Avis IRSN/2017-00348

Objet : EDF - REP - Centrale nucléaire de Gravelines - Réacteur n° 2 - INB 96  
Modification temporaire des spécifications techniques d'exploitation dans le cadre de la réalisation de travaux sur la file n° 1 du circuit de filtration d'eau de mer.

Réf. Saisine ASN - CODEP-LIL-2017-044993 du 6 novembre 2017

Représentation schématique de la source froide du réacteur n° 2 de Gravelines

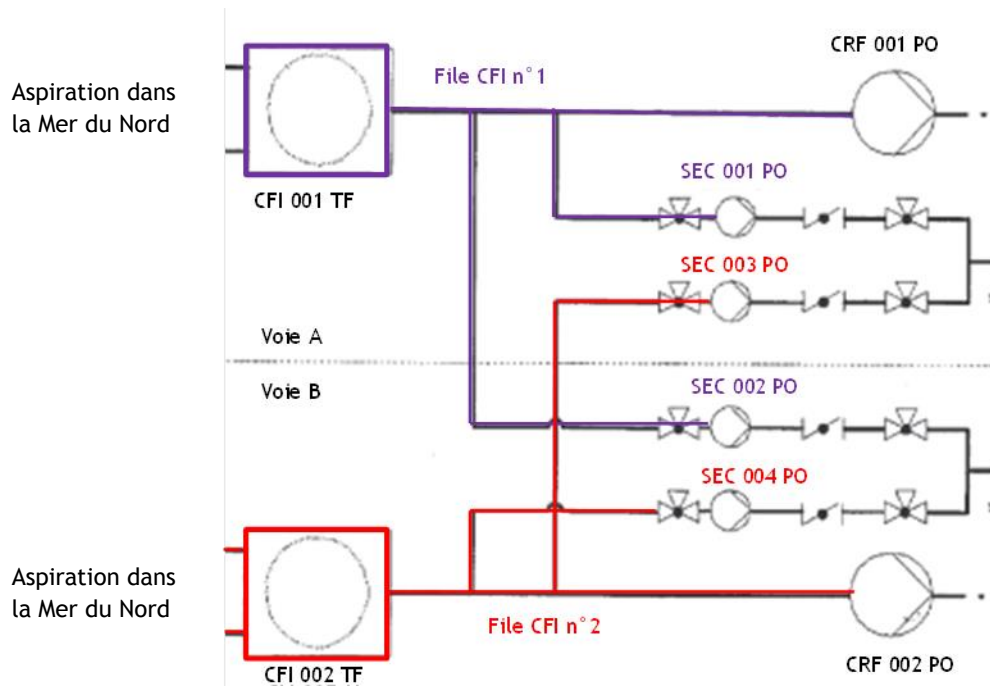
La station de pompage de chacun des six réacteurs de la centrale nucléaire de Gravelines est notamment constituée de deux files de filtration d'eau de mer (files CFI n° 1 et 2) alimentant les pompes des systèmes SEC et CRF<sup>1</sup>. La filtration est réalisée par des tambours filtrant (CFI 001 et 002 TF). À Gravelines, les files CFI n° 1 et 2 et les voies A (pompes SEC 001 et 003 PO) et B (SEC 002 et 004 PO) du système SEC ont la particularité d'être croisées. Ainsi, une file CFI est associée à une pompe SEC de la voie A et une pompe SEC de la voie B (cf. Figure en annexe).

Concernant la prise en compte d'un aléa, l'IRSN considère que l'incrément d'indisponibilité induit par l'aléa considéré par EDF est élevé (50 %) en regard de la durée d'indisponibilité due à l'intervention. Pour l'IRSN, dans le cas où un fortuit d'une durée significative en regard de la durée initiale des travaux de la MT des STE survient et que celui-ci remet en cause des mesures compensatoires de la MT, une nouvelle demande de MT des STE doit être formulée, de manière à prendre en compte la durée des travaux restante et analyser les éventuelles modifications des mesures compensatoires et des délais de restitution qui seraient nécessaires.

De plus, EDF avait indiqué, dans une demande de MT STE en 2013, qu'une température d'eau de mer élevée entraîne une prolifération des organismes marins (algues et coquillages) conduisant à des nettoyages plus fréquents. Compte tenu du fait que les travaux sont programmés au plus tôt mi-novembre 2017 (avec une température de l'eau de mer faible), qu'un nettoyage préventif de la voie B sera réalisé et que les paramètres associés aux échangeurs de la voie A seront vérifiés juste avant le début des travaux, l'IRSN estime que la probabilité d'un encrassement ou d'un colmatage des échangeurs RRI/SEC pendant les travaux sur la file n° 1 CFI du réacteur n° 2 est moins élevée qu'elle ne l'était pendant les travaux réalisés dans le cadre de la MT des STE du réacteur n° 4.

En conclusion, l'IRSN n'estime pas acceptable, d'un point de vue de la sûreté, la modification temporaire des STE formulée par EDF pour rendre volontairement indisponibles pendant 15 jours deux pompes du circuit SEC du réacteur n° 2.
